改善箇所説明図

【取付構造（不具合部）の説明】

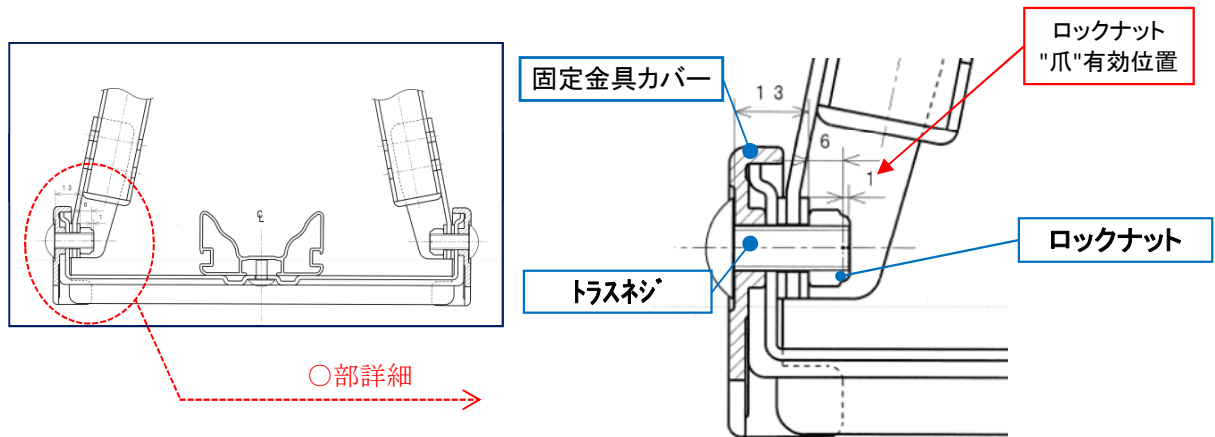
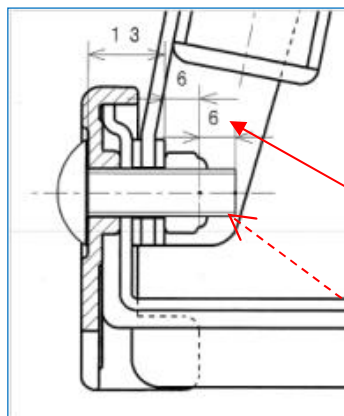
ネジ緩み止め剤を塗布した上で、ロックナットを締め付けたが、エアドライバーで締め付けていたため、ロックナットが緩み、ボルトが脱落し、自転車の支持が困難になるおそれがある。

ロックナット緩み止めの爪部が確実に機能する様
ボルト長さを見直した上で、ねじ緩み止め剤を塗布し、
ロックナットをエアドライバーで締めた後、
締め付けトルクが適正であることの確認を実施。

ロックナット
'爪'有効位置

ボルト長変更: 25mm←20mm
